大飯発電所3, 4号機

火災感知器増設に係る設計及び工事計画認可申請 のコメント回答について

関西電力株式会社

2020年11月9日

➤ 基本設計方針のうち高放射線エリアの記載

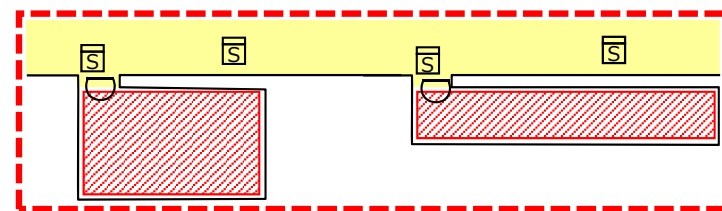
No.	コメント内容	章(頁)
1-1	【2020年10月13日コメント】 感知器の設置箇所について、全体方針の記載では「設備の近傍に設置」となっているが、高放射線エリアの記載では「エリア近傍に設置」となっているため、記載の差異について説明すること。	Ⅱ (3-8)
1-2	【2020年7月30日コメント】 高線量エリアについて、入口で検知することでも早期感知が可能であることを説明すること。	
1-3	【2020年10月13日コメント】 高放射線エリアのうち、感知器を設置しない箇所についても、火災の発生リスクは変わらないため、火災が発生した場合にどう対応するかを説明すること。	
2	【2020年7月30日コメント】 海水管トンネルエリア及びCV高天井エリアについて、消防法と同等であることを説明すること。	Ⅲ (9-10)
3	【2020年10月13日コメント】 要求事項にある早期感知において、感知器と同等の機能を有する機器についても異なる固有の信号を発する感知器と組み合わせて設置することを説明資料に記載すること。	Ⅳ (11)
4	【2020年10月13日コメント】 消防設備士関与における関西電力と協力会社の責任分担について、補足説明資料に反映すること。	Ⅴ (12)

放射線による感知器の故障を防止する観点から、火災区域内又は火災区画内の一部で放射線量が高いエリアである化学体積制御設備脱塩塔バルブ室、使用済燃料ピット脱塩塔バルブ室、水フィルタ室、使用済樹脂貯蔵タンク室、燃料移送管室及び体積制御タンク室については、アナログ式でない熱感知器をエリア内に設置するか、又はアナログ式の熱感知器を**エリア近傍に設置**し、アナログ式の煙感知器をエリア近傍の放射線量が低い場所に設置する設計とする。アナログ式でない熱感知器は作動温度を周囲温度より高い温度で作動するものを選定することで、誤作動を防止する設計とする。

⇒高放射線エリアにおける感知器設計について記載
